**SOCIETÀ
CHIMICA
BUSSI S.p.A.**

**ALLEGATO 1:
RELAZIONE TECNICA –
MODIFICHE
PROGETTUALI
IMPIANTO HYDROREC
STABILIMENTO DI
BUSSI SUL TIRINO (PE)**

Figura 2-1: Confronto tra il nuovo layout (in giallo) e quello autorizzato (in verde)

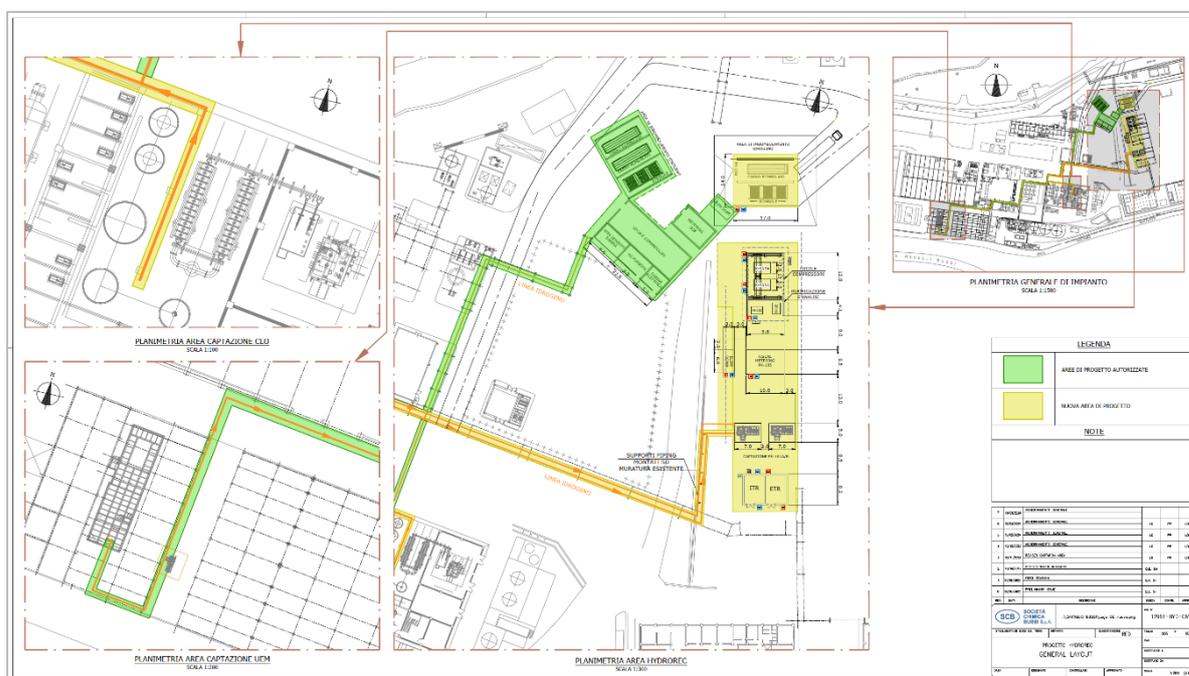
A seguito dell’emanazione da parte del Ministero dell’Interno del Decreto 07/07/2023, SCB ha dovuto revisionare il progetto apportando alcune modifiche per quanto riguarda l’ubicazione dell’impianto all’interno dello stabilimento di Bussi sul Tirino e conseguentemente implementando alcune modifiche impiantistiche.

La **Figura 2-1** mostra la comparazione tra la nuova ubicazione dell’impianto Hydrorec (indicata in giallo in figura), così come modificato da progetto oggetto della presente istanza, e quella prevista nel progetto già approvato (indicato in verde in figura).

Figura 2-3: Layout del nuovo impianto

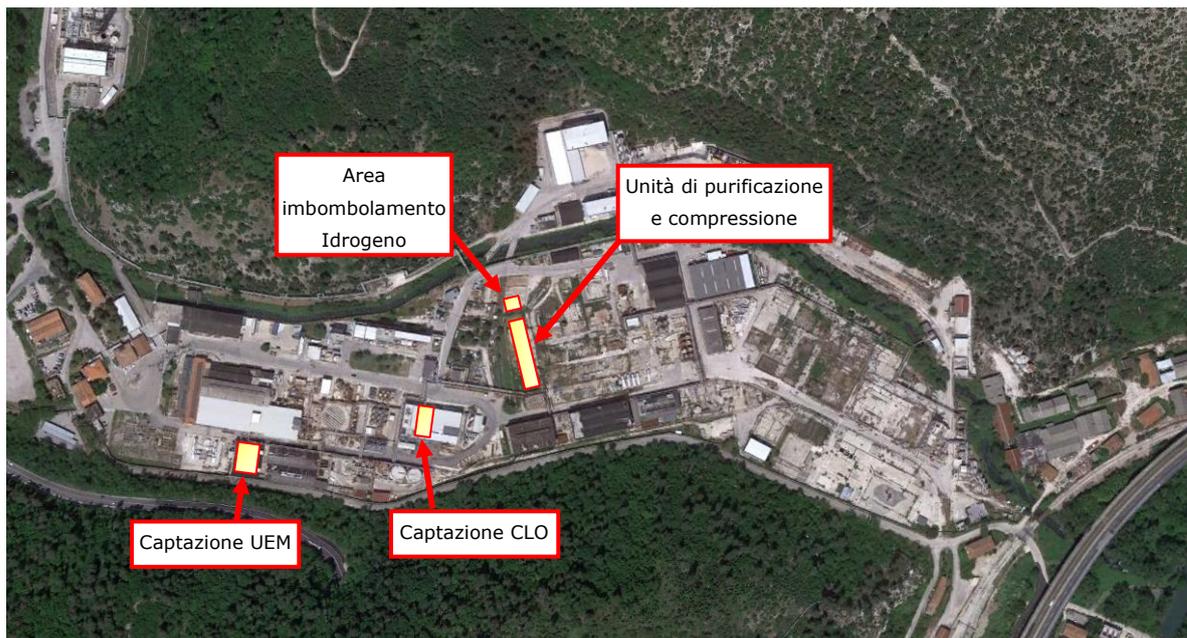
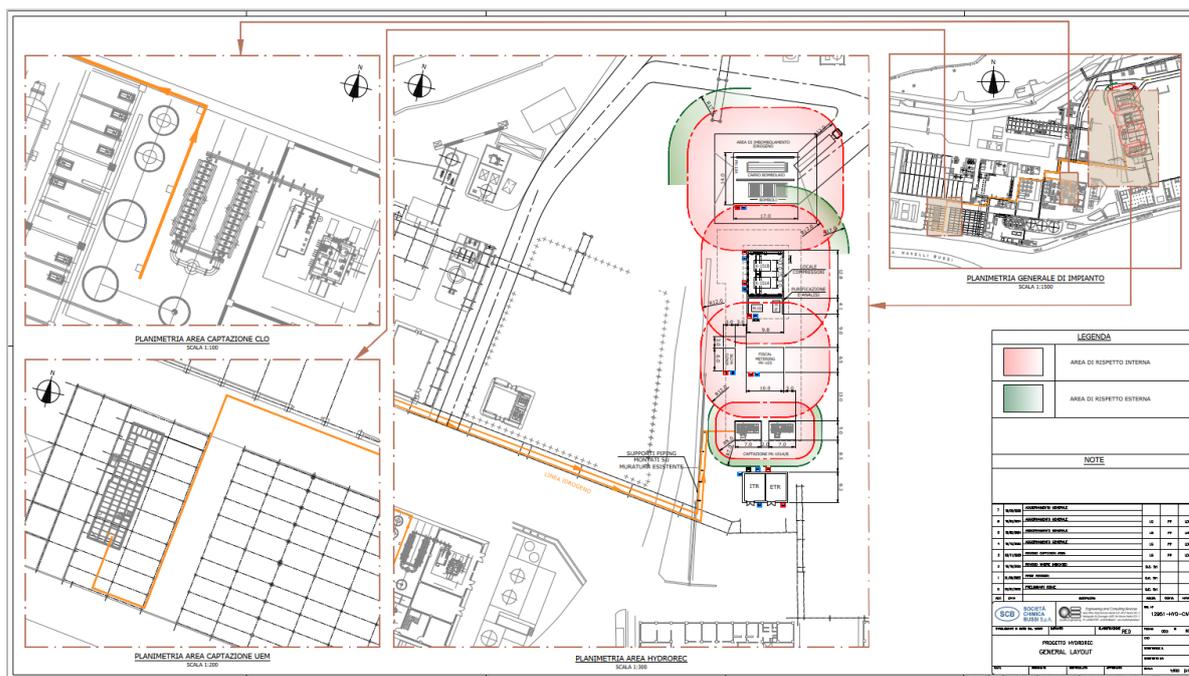
Nelle seguenti **Figure 2-2** e **2-3**, invece, sono riportati rispettivamente il dettaglio su ortofoto della nuova localizzazione delle singole sezioni d’impianto e il layout di dettaglio dell’impianto Hydrorec oggetto della presente istanza con le aree di rispetto previste dal Decreto 07/07/2023 del Ministero dell’Interno.

Figura 2-4: Schema a blocchi del processo di utilizzo dell'idrogeno

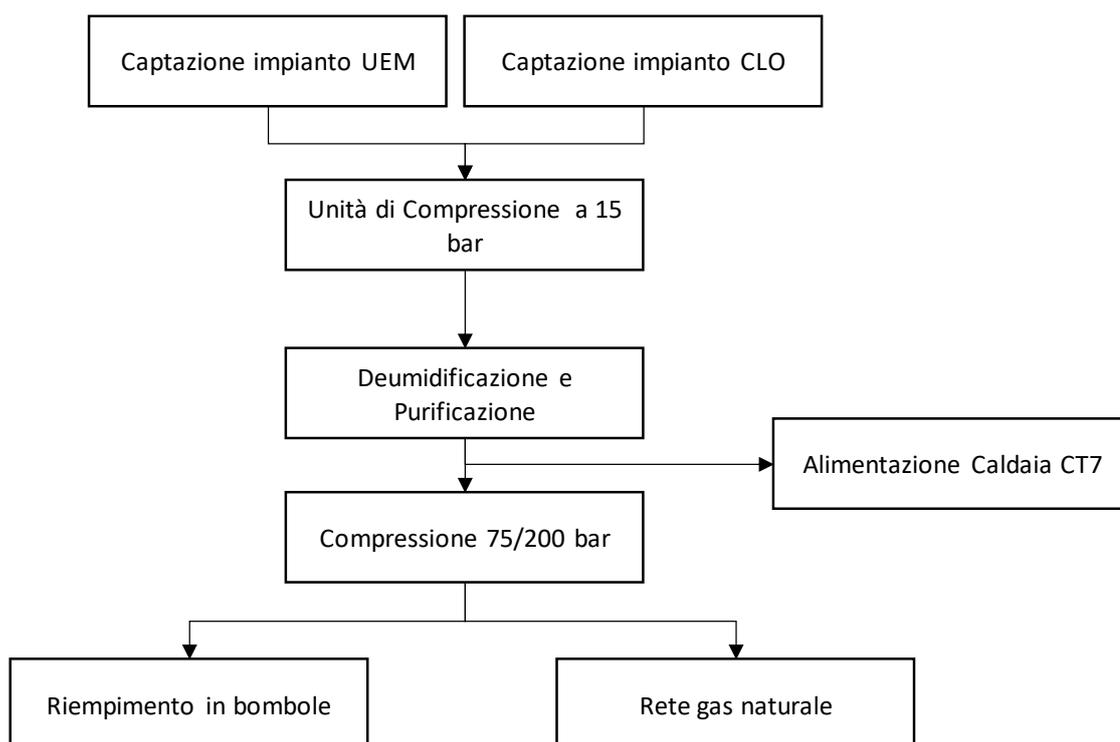
Come mostrato nello schema a blocchi nella **Figura 2-4**, il processo prevede quindi due linee di captazione, rispettivamente dall'impianto UEM e dall'impianto CLO, e un'unica linea di pressurizzazione e purificazione.

Sostanzialmente, rispetto alla configurazione autorizzata, è stato ottimizzato il processo riducendo il numero di compressori installati da 8 a 4 e la sezione di purificazione è stata ridotta ad un solo package.

Figura 2-5: Layout area imbottimento idrogeno

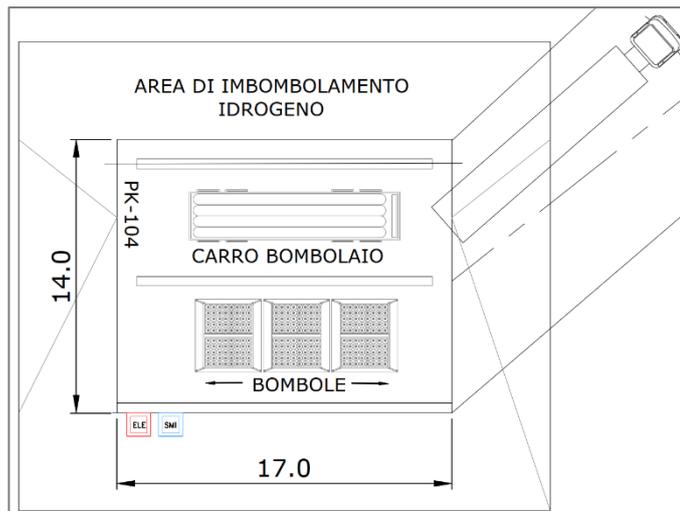
Rispetto al progetto approvato, la nuova baia di imbottimento prevede l'alloggiamento per un solo carro bombolaio, non più due.

Il layout di dettaglio dell'area di imbottimento dell'idrogeno è riportato nella seguente **Figura 2-5**[Error! Reference source not found.](#)
